**PARECER 004/2021 – CEIV**  
**COMISSÃO PERMANENTE DE ANÁLISE DE ESTUDO DE IMPACTO DE VIZINHANÇA**  
**(CEIV)**

- ( ) Primeira Análise – Parecer nº 035/2020-CEIV – 15/06/2020  
( ) Segunda Análise – Parecer nº 056/2020-CEIV – 03/11/2020  
( X ) Terceira Análise – Parecer nº 004/2021-CEIV – 20/01/2021

**Processo Administrativo nº:** 10311/2020 (1Doc)

**Projeto:** Centro Logístico ZM Empreendimentos

Figura 1 - Raio de giro da marginal para o acesso. Fonte: Autor, adaptado de M2 Engenharia, 2020. OBS: O texto acima foi inserido na versão final do EIV.

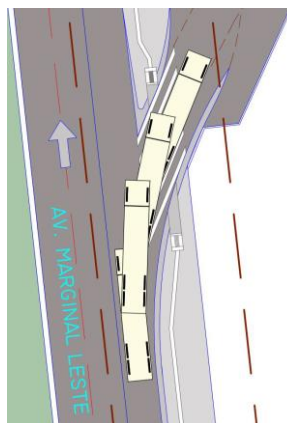
13.4.3. Qual será o veículo-tipo? Verificar e ilustrar o raio de giro do veículo tipo, da marginal para o acesso.

2ª Análise da CEIV: Ainda, ilustrar o raio de giro do veículo tipo, da faixa de desaceleração ao acesso (adjacente ao "CONTROLE").

**Resposta Centro Logístico ZM:** *O veículo tipo de carga será um caminhão simples com 2 eixos com aproximadamente 14 metros de comprimento. A ilustração do raio de giro do veículo tipo da marginal para o acesso está apresentada na Figura 1 abaixo.*

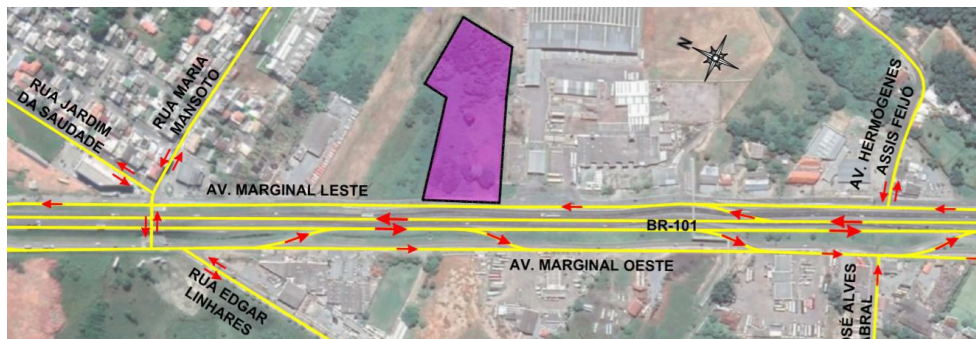
16. Em 3.7.1.1, observar que a Rua Edgar Linhares a Av. José Alves Cabral tem sentido duplo de circulação. Corrigir Figura 102.

2ª Análise da CEIV: Parcialmente atendida. Verificar que a Av. José Alves Cabral também tem sentido duplo de circulação.

**Resposta Centro Logístico ZM:** A Figura 102 foi corrigida na versão final do EIV e está representada abaixo.

**2ª Resposta Centro Logístico ZM:** A Figura 102 foi corrigida na versão final do EIV e está representada abaixo.

3ª Análise da CEIV: Ok.
